Banff Highway Project

(East Gate to km 13)

Report of
the Environmental
Assessment Panel

October 1979

Figure 3

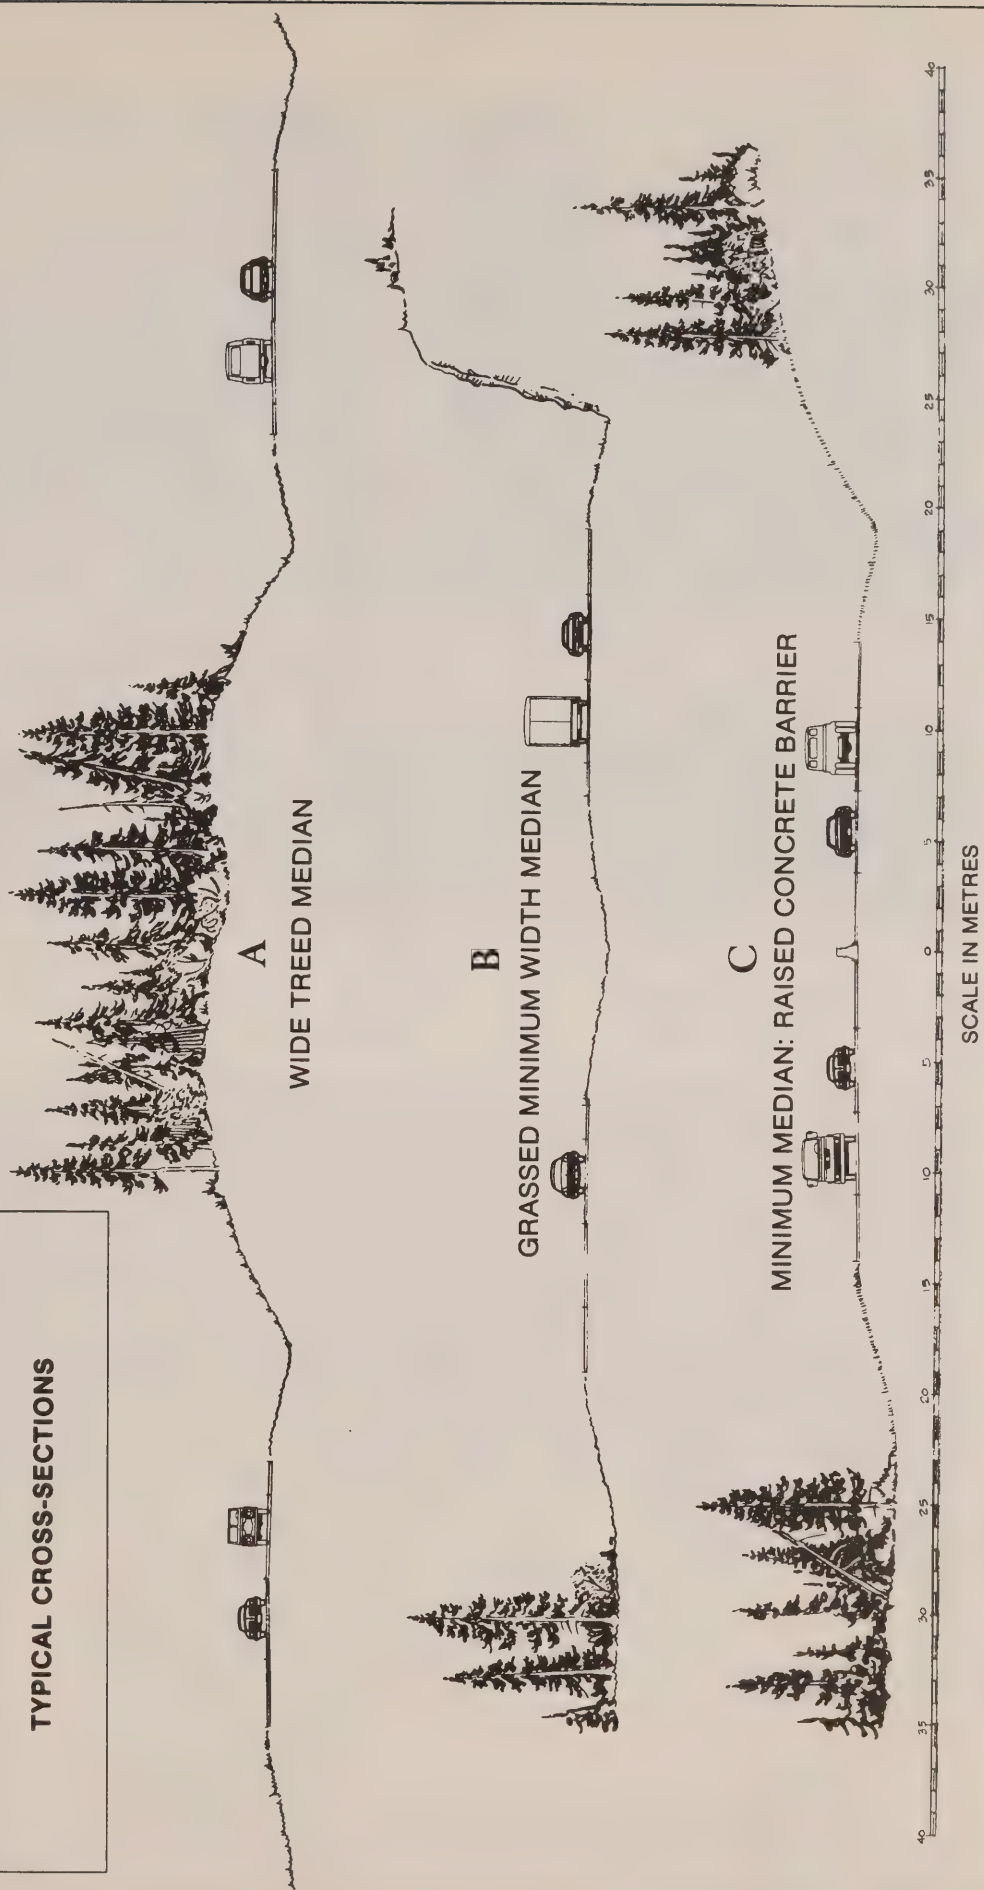
Varying median widths between the divided east and west-bound lanes were proposed by the proponent. For aesthetic and safety reasons a wide treed median has been used by Public Works wherever possible. A minimum depressed median or raised concrete barrier is proposed where space does not permit the wider median (see Figure 3).
